Einreicher:
Verein Horizont Stockelsdorf e.V.
c/o Klaus-Olaf Zehle
Curauer Dorfstraße 39
23617 Stockelsdorf

Stellungnahme im Beteiligungsverfahren zum zweiten Entwurf der Teilaufstellung des Regionalplans für den Planungsraum III in Schleswig-Holstein zum Thema Windenergie an Land (Juli 2026)

Betroffenes Vorranggebiet: PR3_OHS_011 (Gemeinde Stockelsdorf, Kreis Ostholstein) – Vergrößerung des Vorranggebietes gegenüber dem Entwurf 2025

Abbildung 2: Sichtachsen vom Wohnstandort Curaufelde. Acht Sektoren mit insgesamt rund 32 bestehende und 8 geplanten Windenergieanlagen sowie acht Masten der 380-kV-Leitung.

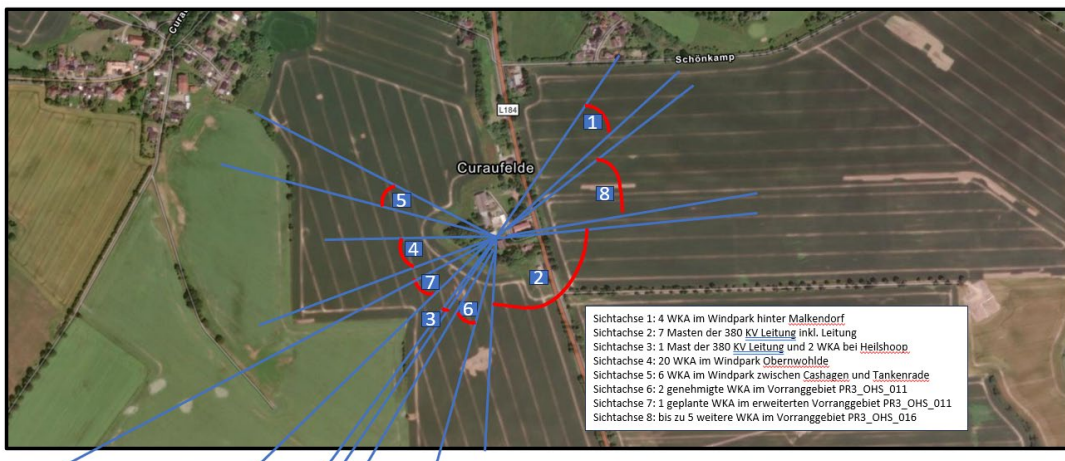
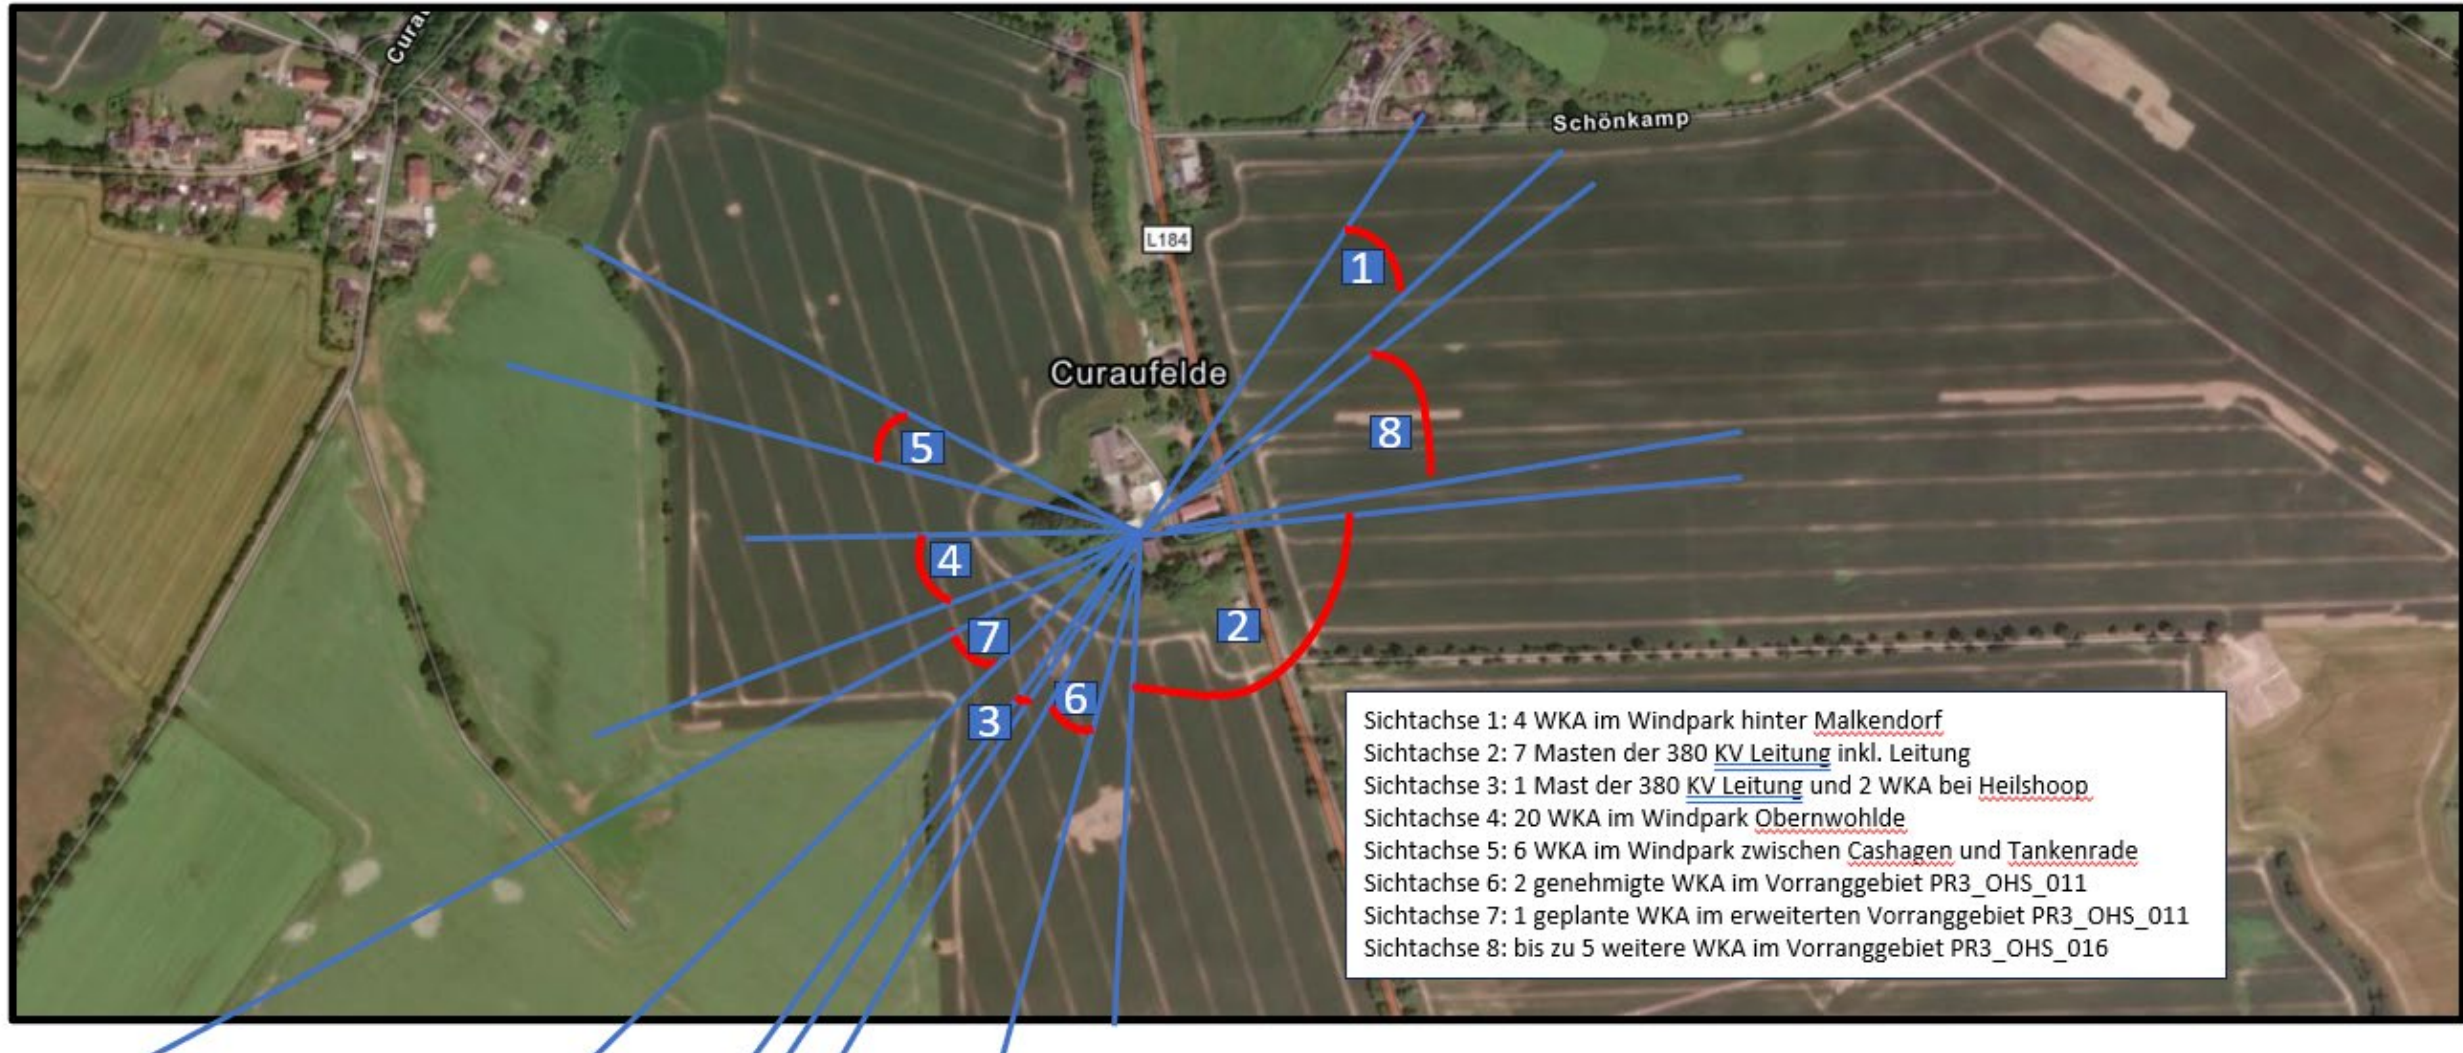
Die als Anlage 2 beigefügte Sichtachsenanalyse für den Standort Curaufelde zeigt acht getrennte Sichtsektoren. Auf sie entfallen 32 bestehende Windenergieanlagen (4 bei Malkendorf, 2 bei Heilshoop, 20 im Windpark Obernwohld, 6 zwischen Cashagen und Tankenrade) sowie acht Masten der 380-kV-Leitung. Hinzu treten zwei bereits genehmigte Anlagen im Vorranggebiet PR3_OHS_011, eine weitere in dessen Erweiterungsfläche und bis zu fünf Anlagen im Vorranggebiet PR3_OHS_016 – zusammen rund 40 Anlagen. Die Anlagen verteilen sich nicht auf eine einzige Blickrichtung, sondern beanspruchen mehrere Sektoren des Horizonts. Die Entfernungen der bestehenden Anlagen liegen überwiegend zwischen etwa

- Das Verfahren misst Fläche, nicht Winkel. Umfassung ist nach der Beschreibung des Umweltberichts selbst ein visueller Belang, der sich „vor allem über die visuelle Wahrnehmung“ definiert. Die visuelle Umschließung einer Ortslage bemisst sich nach dem beanspruchten Horizontsektor, nicht nach dem Flächenanteil eines Kreisrings. Eine schmale, aber langgestreckte und quer zur Blickrichtung liegende Fläche kann den Schwellwert von 25 Prozent deutlich unterschreiten und gleichwohl einen sehr großen Horizontsektor besetzen. Genau diese Konstellation liegt hier vor: PR3_OHS_011 in Verbindung mit der Ostküstenleitung und PR3_OHS_016 führen nach unserer überschlägigen Auswertung der Sichtachsen zu einer weitgehend durchgehenden technischen Belegung eines Horizontsektors von – je nach Betrachtungsstandort – etwa 160 bis 180 Grad.

Wir rügen daher ein Ermittlungs- und Bewertungsdefizit und beantragen, für die Ortslagen Curau, Dissau und Pohnsdorf sowie für den Wohnstandort Curaufelde eine ergänzende Untersuchung durchzuführen und deren Ergebnis in den Planunterlagen zu dokumentieren:

- eine 360-Grad-Winkelanalyse von mehreren repräsentativen Standorten innerhalb und am Rand der Ortslagen; die alleinige Betrachtung des geometrischen Ortsmittelpunkts genügt nicht;
- getrennte Szenarien: (1) bestehende Anlagen, (2) bestehende und genehmigte Anlagen, (3) bestehende Anlagen zuzüglich der Erweiterung von PR3_OHS_011, (4) realistische Belegung aller vorhandenen und vorgesehenen Windenergieflächen einschließlich PR3_OHS_016 und PR3_OHS_022;
- Betrachtungsräume von 2.000 Metern (Verfahren des Umweltberichts), 3.500 Metern und 5.000 Metern; der größere Radius ist hier erforderlich, weil ein wesentlicher Teil der tatsächlich sichtbaren Bestandsanlagen innerhalb dieser Entfernung liegt;
- Einbeziehung der 380-kV-Ostküstenleitung einschließlich Masten und des Umspannwerks als sichtbare technische Vorbelastung des Landschaftsbildes.

Abbildung 3: Vorranggebiet PR3_OHS_011 und multifunktionale Ablenkflächen für den Rotmilan (blau/violett).

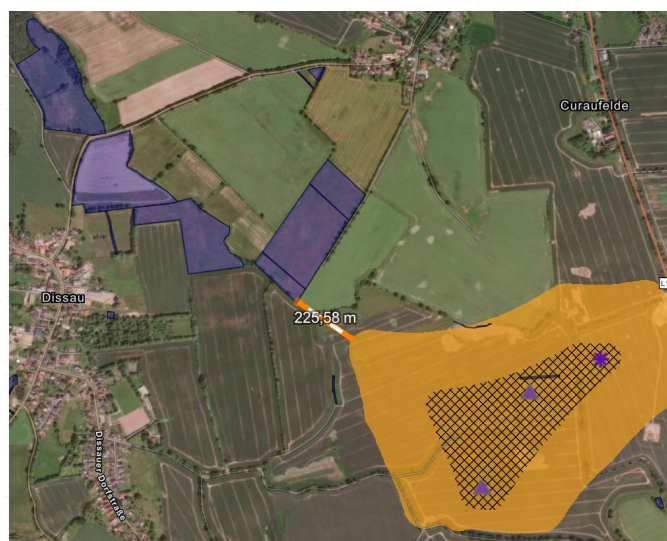
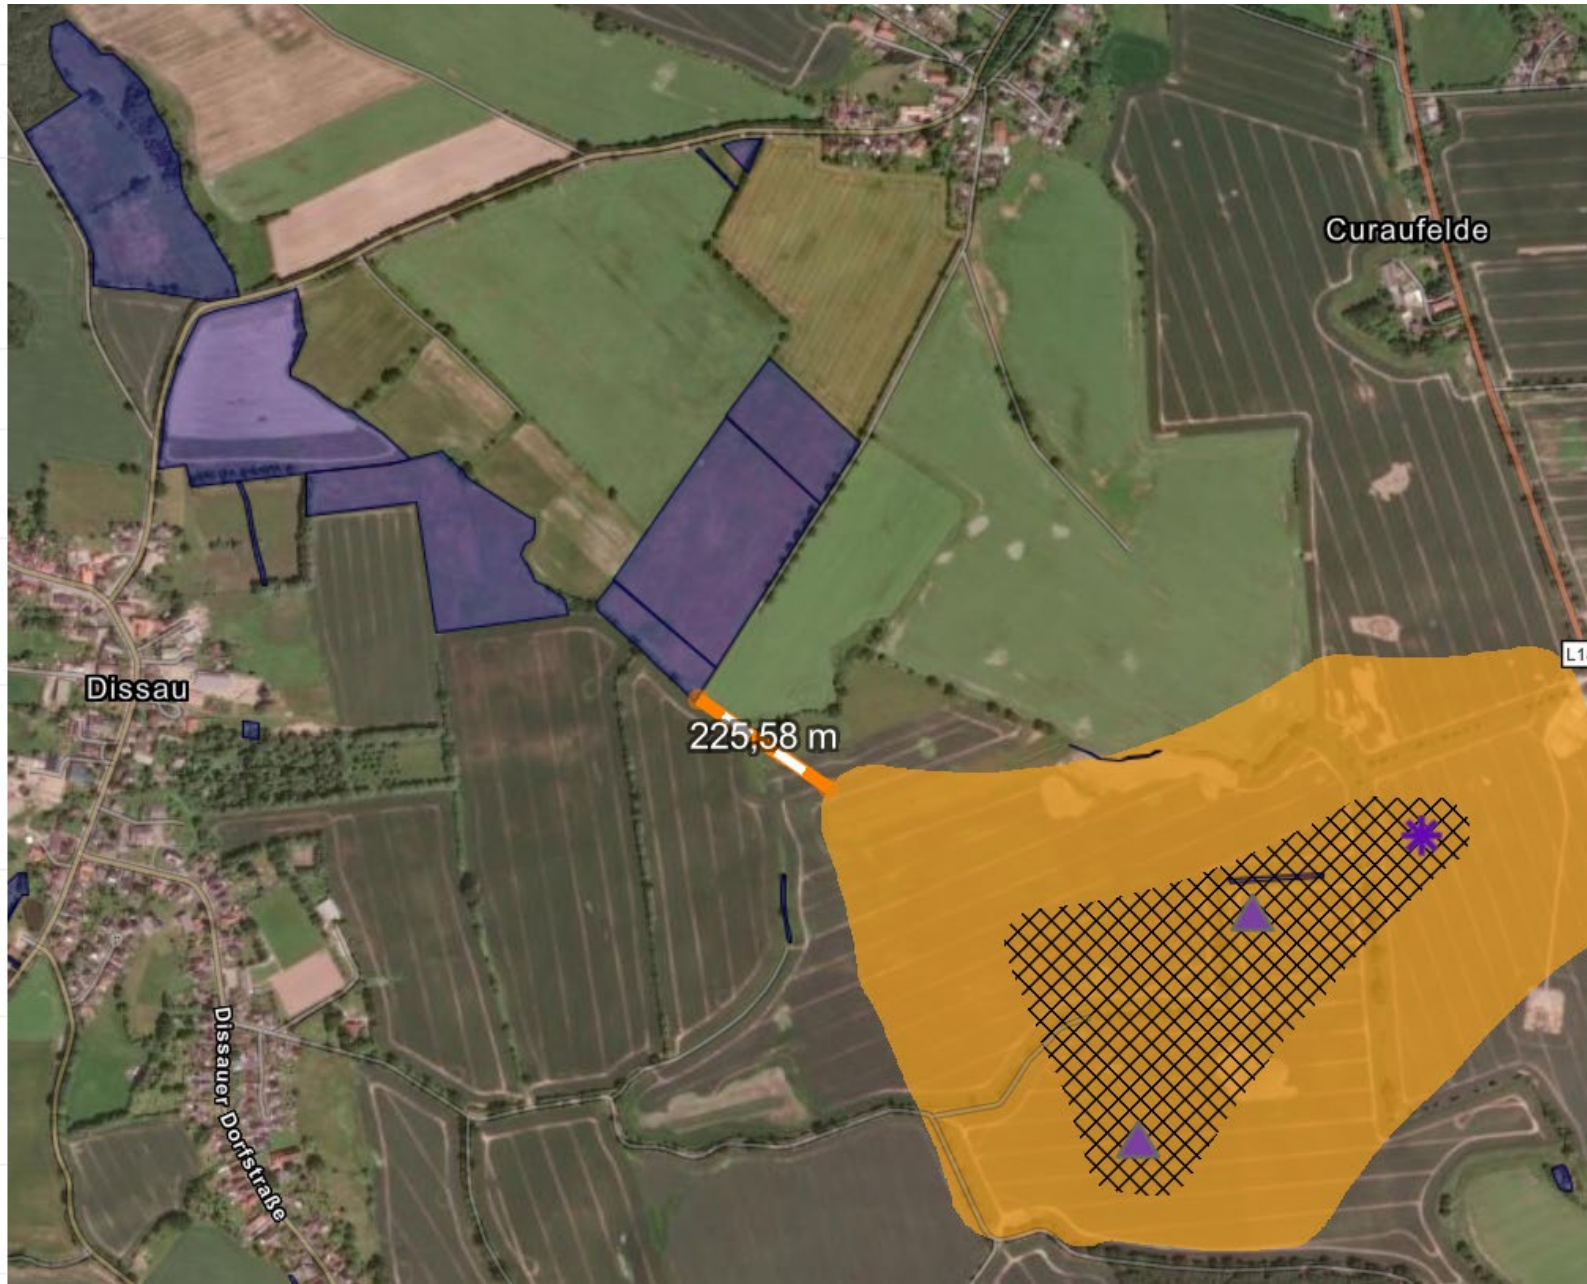
Nordwestlich des Vorranggebietes liegen rund 16 Hektar multifunktionale Ablenflächen für den Rotmilan, die im Zuge der immissionsschutzrechtlichen Genehmigung von Windenergieanlagen in den Vorranggebieten PR3_OHS_012 und PR3_OHS_010 (damalige Bezeichnung: PR3_OHS_080 und PR3_SEG_028) erforderlich wurden. Ihr Zweck besteht darin, Rotmilane gezielt aus den Gefahrenbereichen bereits genehmigter Anlagen abzulenken und damit genau in die Richtung des jetzt zu erweiternden Vorranggebietes PR3_OHS_011.

Durch die Vergrößerung des Vorranggebietes verkürzt sich der Abstand zwischen Vorranggebiet und Ablenfläche nach unserer Auswertung der Planunterlagen von bislang rund 600 Metern auf 225,58 Meter (Anlage 3). Damit rückt die vorgesehene Windenergienutzung erheblich näher an Flächen heran, deren Funktion gerade darin besteht, die Tiere von Windenergieanlagen fernzuhalten. Eine Ablenfläche kann ihren Zweck nur erfüllen, wenn die dorthin gelenkten Tiere nicht in einen anderen oder neu hinzutretenden Gefahrenbereich geführt werden.

Wir beantragen eine fachliche Prüfung, ob die Vergrößerung des Vorranggebietes die Funktionsfähigkeit der genehmigungsrechtlich erforderlichen Ablenmaßnahme beeinträchtigt oder den mit ihr verfolgten Minderungszweck konterkariert, und – bei Bestätigung – die Herausnahme der betroffenen Teilflächen.

Anlage C2 Erläuterungen zur Schallimmissionsprognose

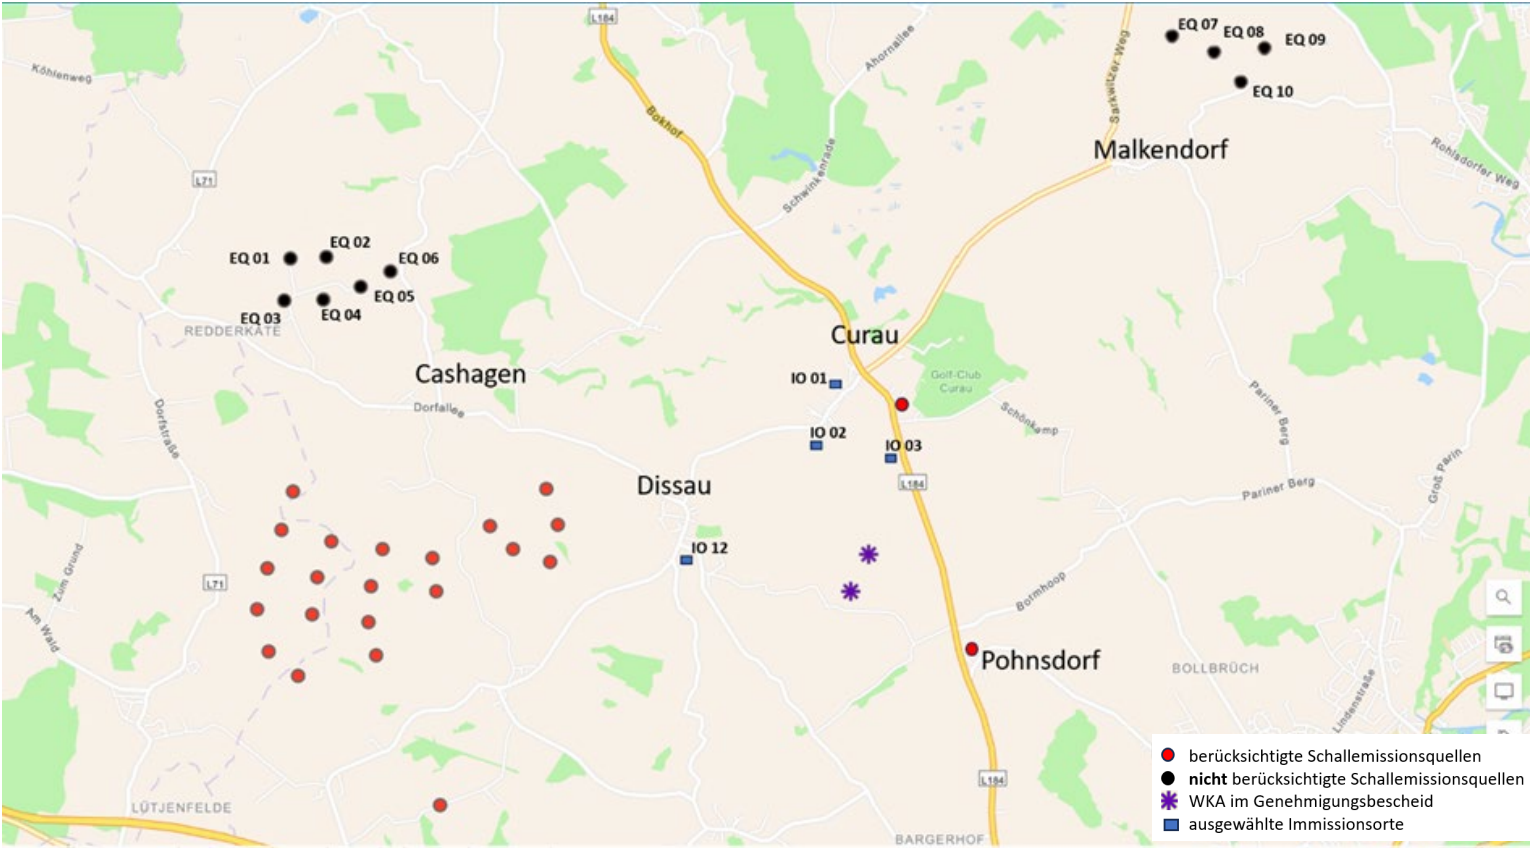
In der Schallimmissionsprognose der Dörries Schalltechnische Beratung vom 15.10.2024, die den Genehmigungsbescheiden zugrunde liegt, sind wesentliche Schallemissionsquellen nicht berücksichtigt worden.

- welche Emissionsquellen berücksichtigt wurden: 21 WKA und 2 industrielle Lärmquellen (rote Punkte)
- welche Emissionsquellen **nicht** berücksichtigt wurden 10 WKA (schwarze Punkte)

Die ausgewählten Immissionsorte IO 01, IO 02, IO 03 und IO 12 sind als blaue Quadrate in der Grafik eingezeichnet.
